Asunto: Ref.: Solicitud de Información Adicional para AN 659726-7 ID 119219 del Vertedero de Chiquita Canyon

Hola Chris, encontrará nuestra respuesta adjunta y en el texto en verde a continuación:

NORTH PERIMETER TANK FARM

CHIQUITA CANYON LANDFILL
CASTAIC, CALIFORNIA

N:\CAD\ASBUILT - MASTERS\CHIQUITA\CCCS\2025 ACAD\2025 CCLF Additional Info Request for AN 659726-7 10 119219 Tank Farm(s) LFP As-Built-2025-06-11.dwg Jun 11, 2025 - 1:46pm By: smedina

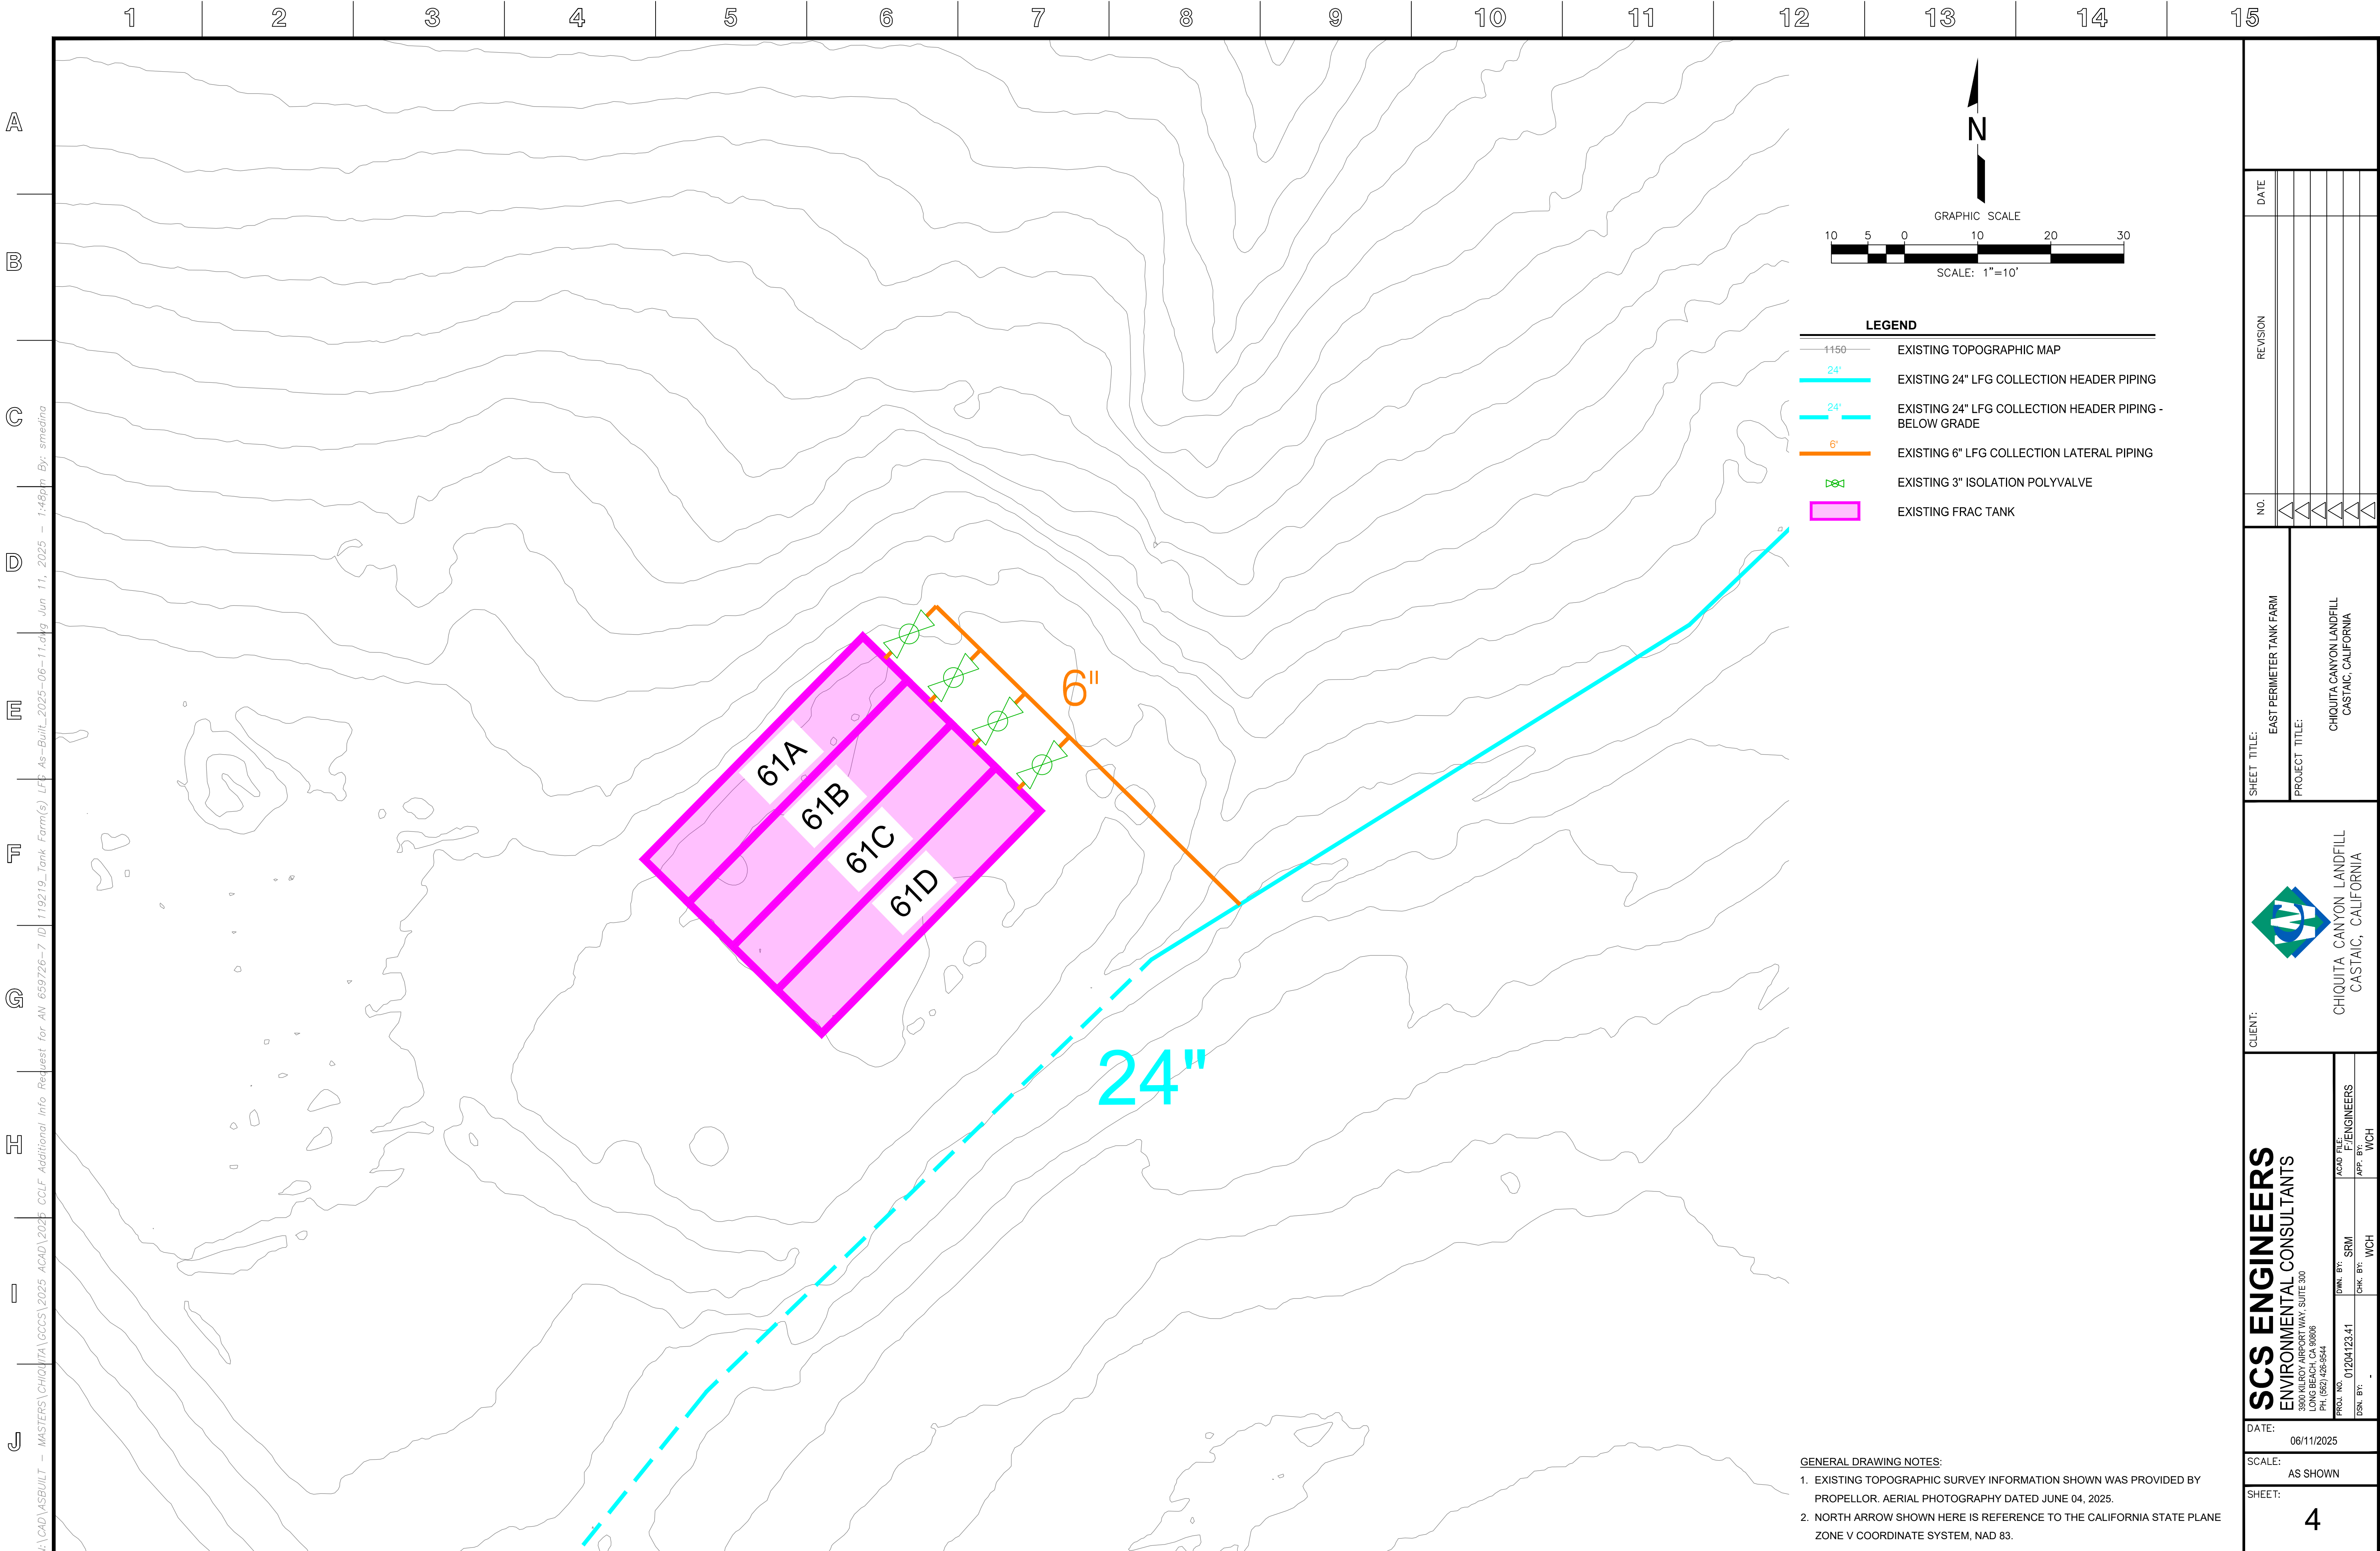
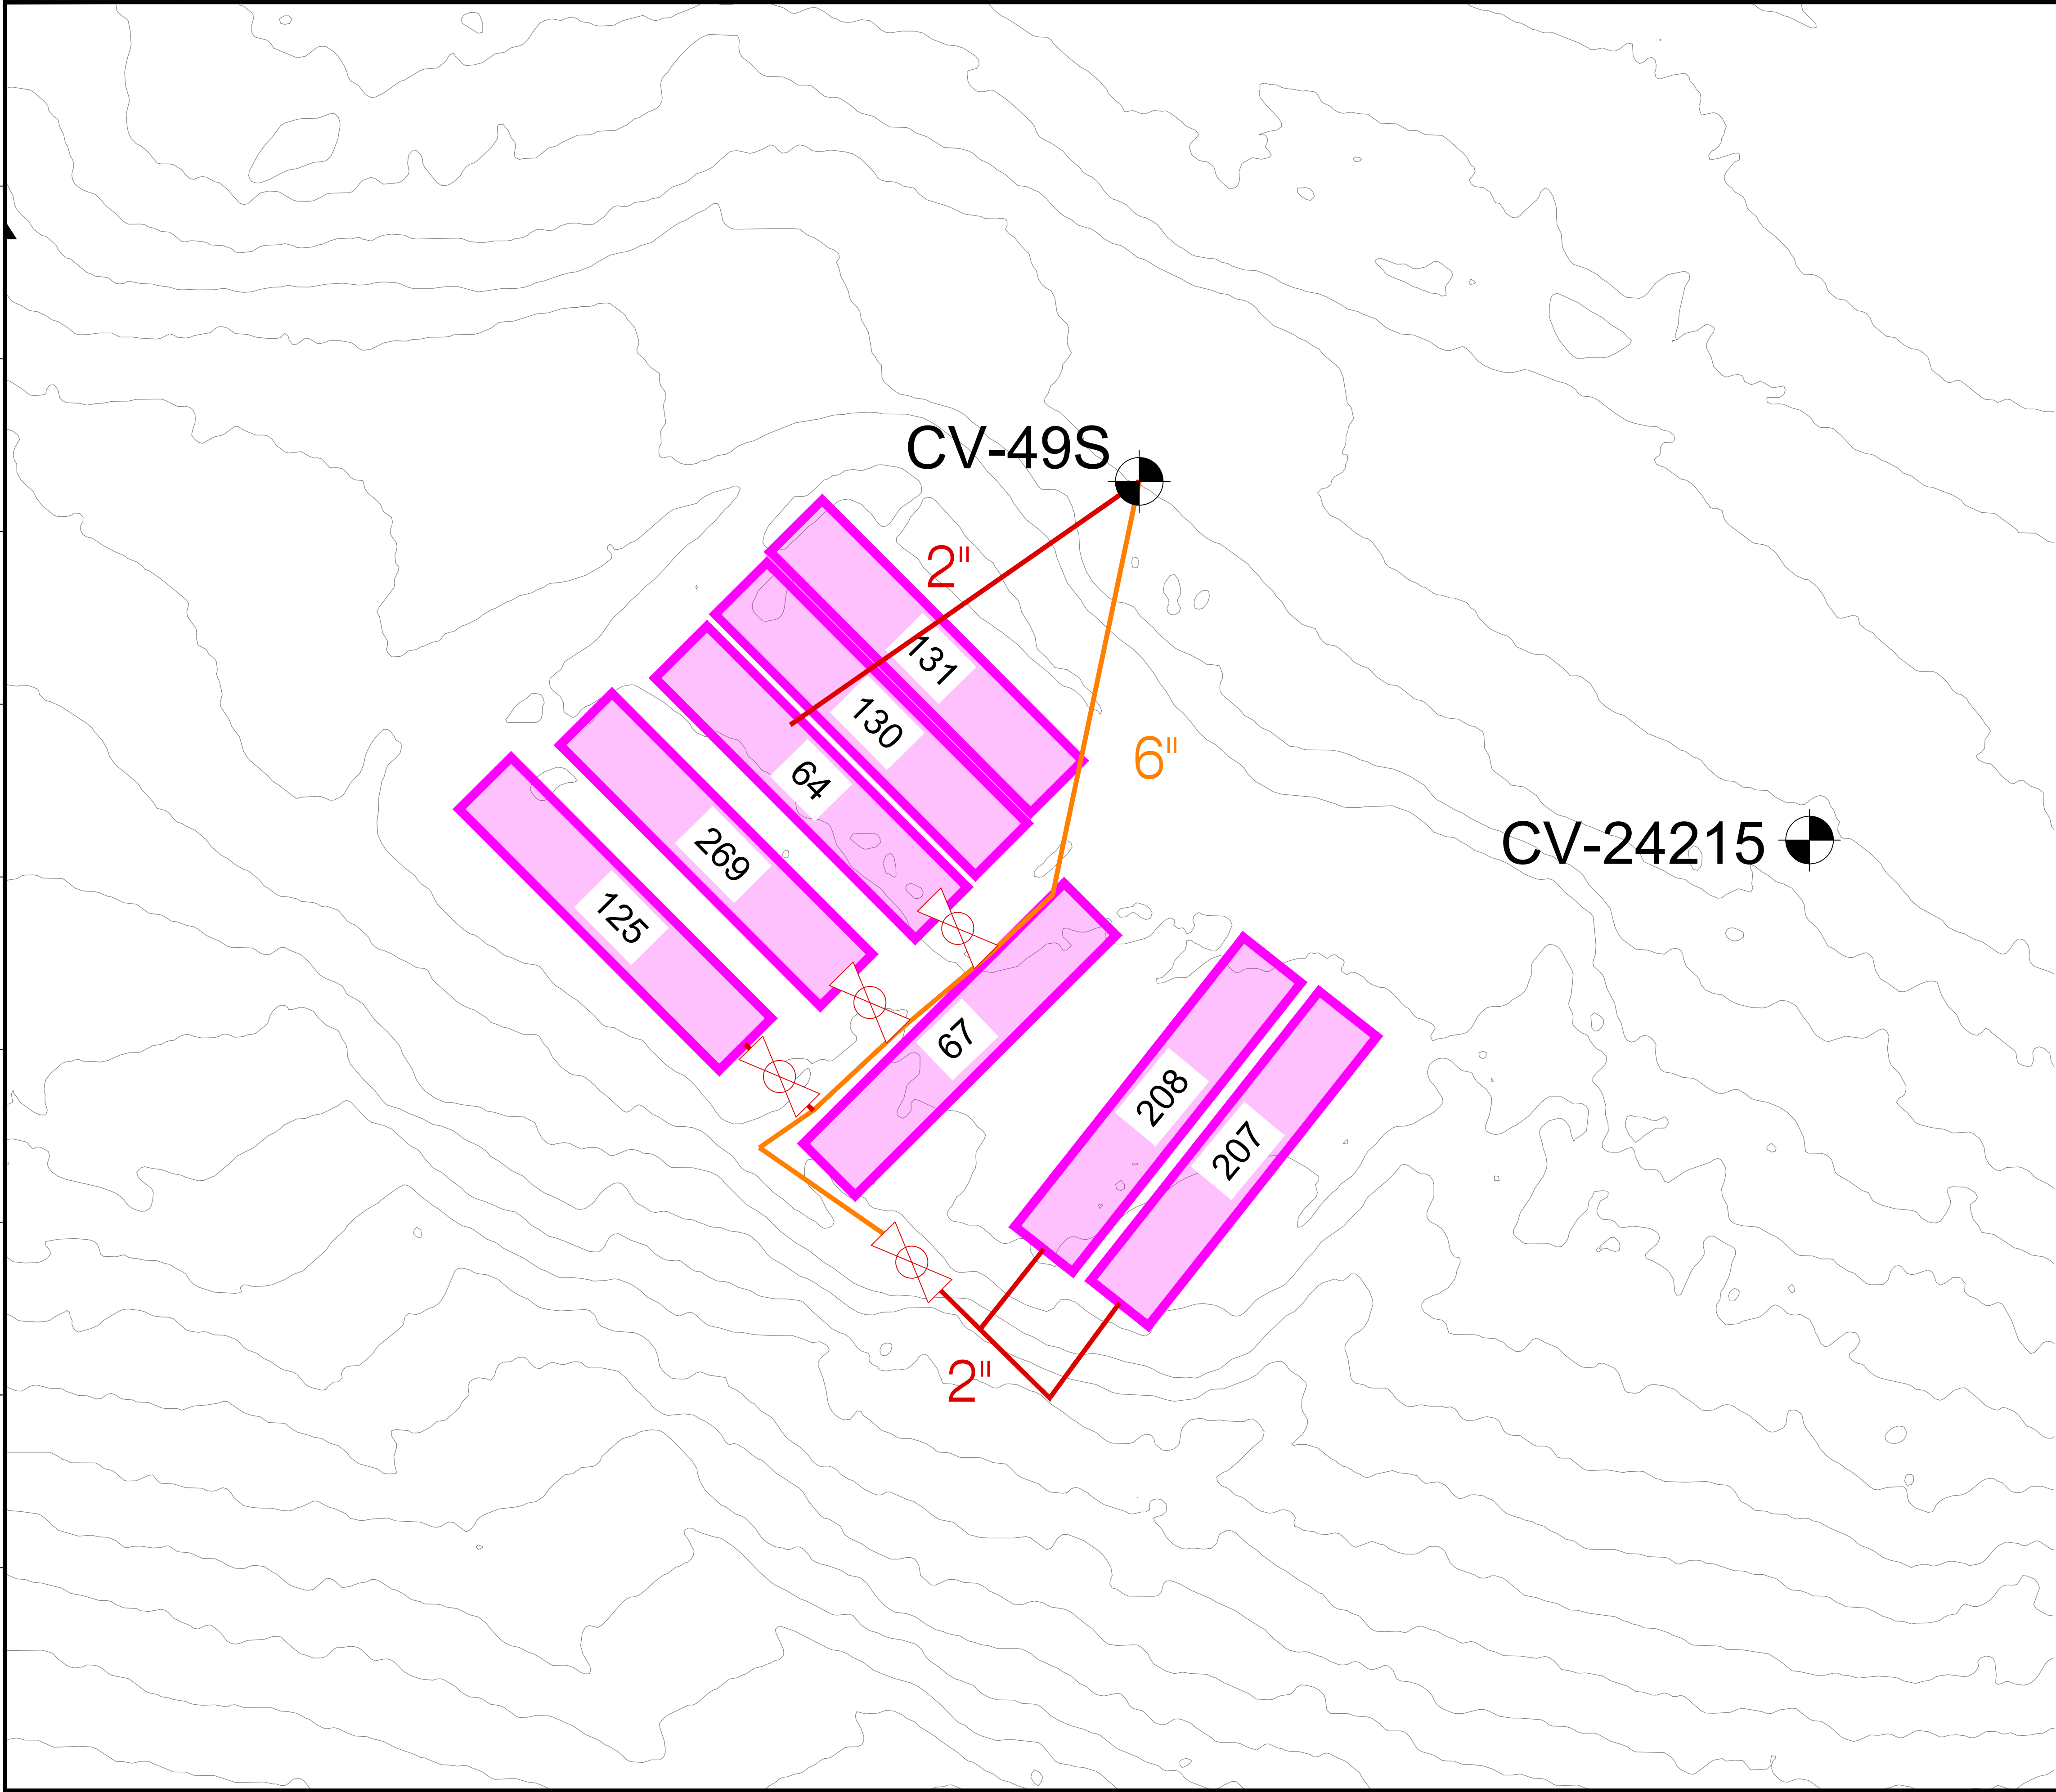
- * ¿Dónde están ubicados los cuatro tanques de 45,000 galones?
- * Proporcionar planos de vista en planta de cada parque de tanques individual, que muestren claramente las líneas de recolección/aspirado de gas que ventilan cada tanque, la conexión de estas líneas de tanques individuales a la tubería principal de gas dentro de cada parque de tanques y la tubería principal de gas dentro del parque de tanques. Por favor, asegúrese de que estén claramente indicadas las tuberías diferentes.

- * Proporcione un plano/mapa que destaque los pozos conectados a cada parque de tanques (si hubiera) y las tuberías principales que conectan al parque de tanques a las unidades de antorchas/TOX. Incluya el índice de flujo máximo y mínimo de vapor que se ventila por cada parque de tanques (en SCFM).

3. ¿Dónde están ubicados los cuatro tanques de 45,000 galones? **Son clarificadores que no están instalados.**
4. Proporcionar planos de vista en planta de cada parque de tanques individual, que muestren claramente las líneas de recolección/aspirado de gas que ventilan cada tanque, la conexión de estas líneas de tanques individuales a la tubería principal de gas dentro de cada parque de tanques y la tubería principal de gas dentro del parque de tanques. Por favor, asegúrese de que estén claramente indicadas las tuberías diferentes. **Consulte el pdf adjunto “2025 CCLF Additional Info Request...”.**

5. Proporcione un plano/mapa que destaque los pozos conectados a cada parque de tanques (si hubiera) y las tuberías principales que conectan al parque de tanques a las unidades de antorchas/TOX. Incluya el índice de flujo máximo y mínimo de vapor que se ventila por cada parque de tanques (en SCFM). **No hay pozos conectados al parque de tanques. Consulte el pdf “2025 CCLF Additional Info Request...” para observar las tuberías principales conectadas a los parques de tanques.**

Tank Farm 9 Layout

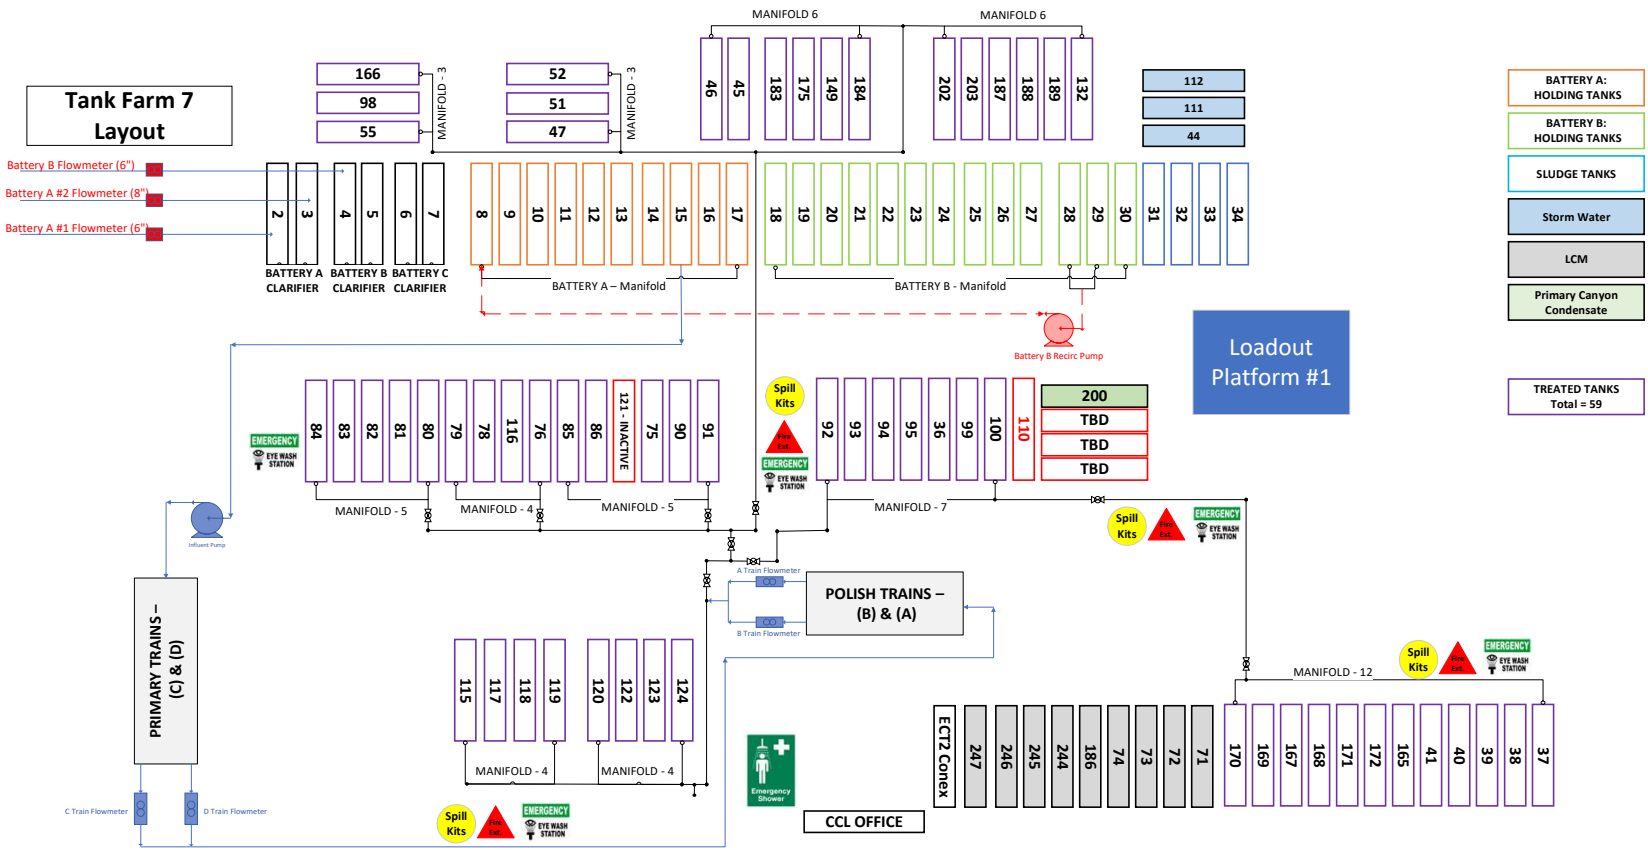
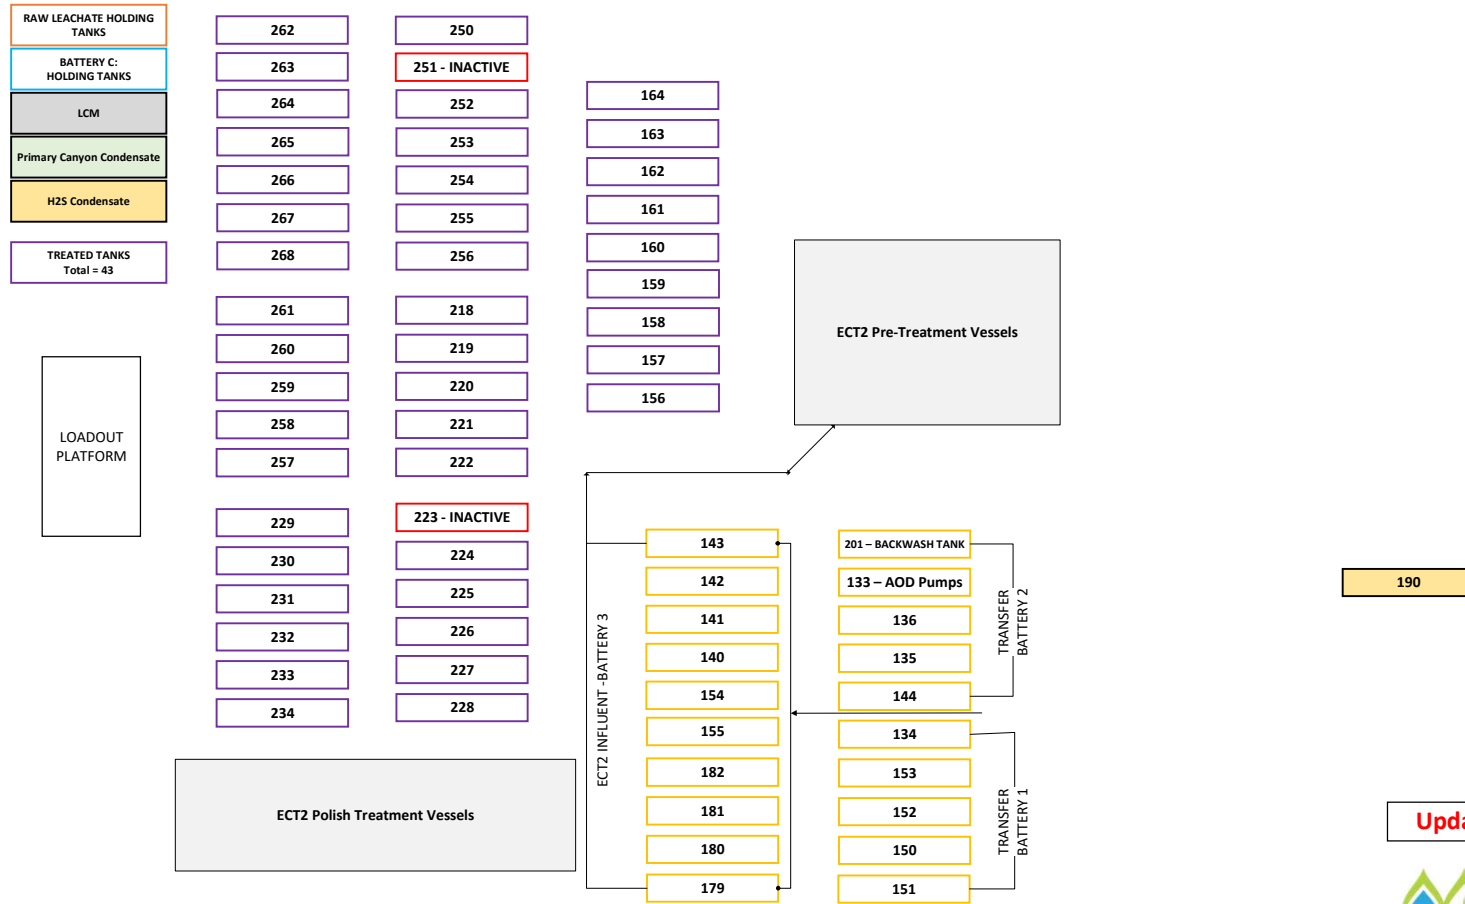
- * ¿Ha habido actualizaciones en el parque de tanques o en los parques de tanques temporales, no incluidas en la presentación original?
- * Proporcione un diagrama/mapa que muestre cómo fluyen los lixiviados a cada parque de tanques. Específicamente, ¿cada parque de tanques recoge lixiviados de una parte designada del vertedero?

7. Proporcione un diagrama/mapa que muestre cómo fluyen los lixiviados a cada parque de tanques. Específicamente, ¿cada parque de tanques recoge lixiviados de una parte designada del vertedero? **Observe adjuntos los archivos “.png” y los pdfs “TF7 Layout”, “TF9 Layout”, “Canyon D Tank Farm Layout” y “Tank Map”.**
